DEIA
28/DIC/2022 3:35PM
MINISTERIO DEL AMBIENTE

Panamá, 15 de diciembre de 2022.

1. En respuesta a la pregunta 3, el promotor menciona: "...Se presenta las coordenadas del área donde se ubicará los cruces..."; sin embargo, solo presentan coordenadas puntuales de las obras y no constituyen un área. Además, en respuesta a la pregunta 13 (b), el promotor incluye plano con las características solicitadas; sin embargo. En este documento no se demarca el ancho y longitud de los drenajes naturales. Por lo antes se solicita:

Área de las quebradas naturales (ancho y longitud):

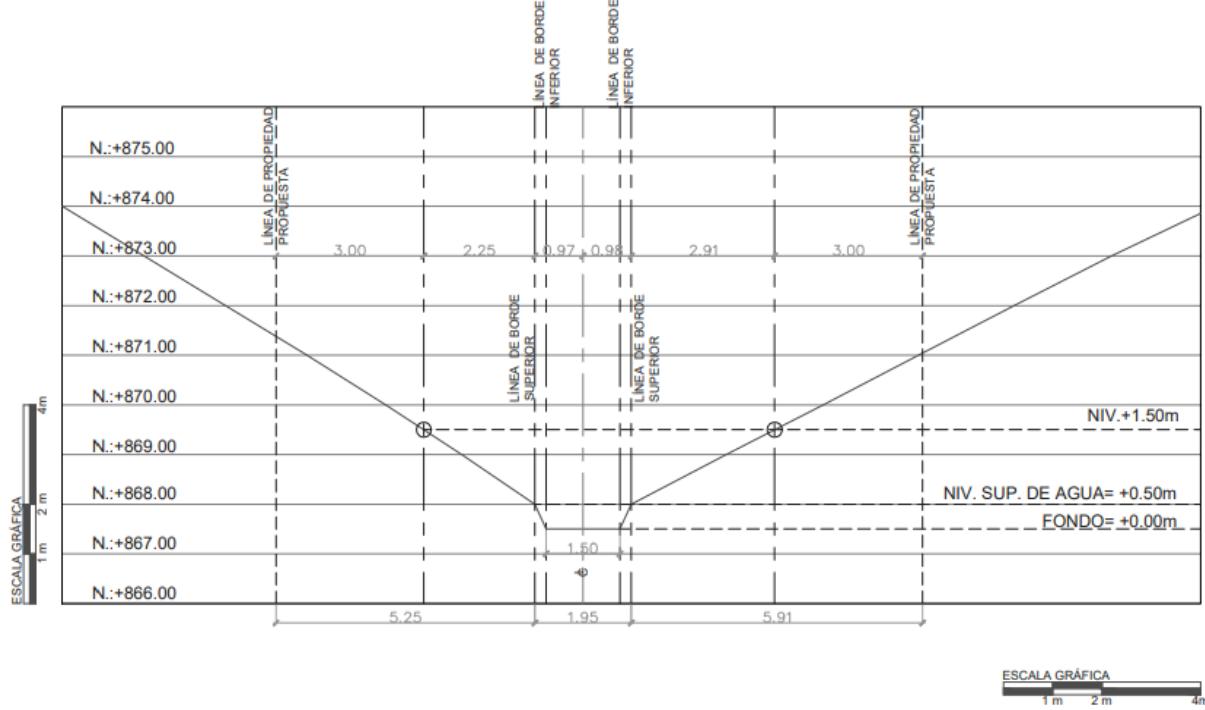
- a) *Descripción de las características fisiográficas (ancho y longitud) de las dos quebradas naturales.*
- b) *Presentar coordenada del área donde se ubicará los cruces (obra en cauce) por la construcción de cabezales sobre las depresiones ubicadas en el área del proyecto.*
- c) *Presentar coordenadas del área de servidumbre de las dos quebradas e indicar la superficie. Tomar en cuenta el ancho de las quebradas de acuerdo a la Ley Forestal.*

a. En respuesta a lo solicitado, se presenta a las características fisiográficas (ancho y longitud) de las dos quebradas naturales.

Las secciones que indican los anchos de las quebradas, se encuentran en la Hoja 2 de los planos del proyecto. Igualmente, se adjuntan dichas secciones a este documento.

Las quebradas poseen las siguientes longitudes dentro del terreno a desarrollar:

- Quebrada Oeste = 212.66 metros lineales
- Quebrada Este = 234.18 metros lineales
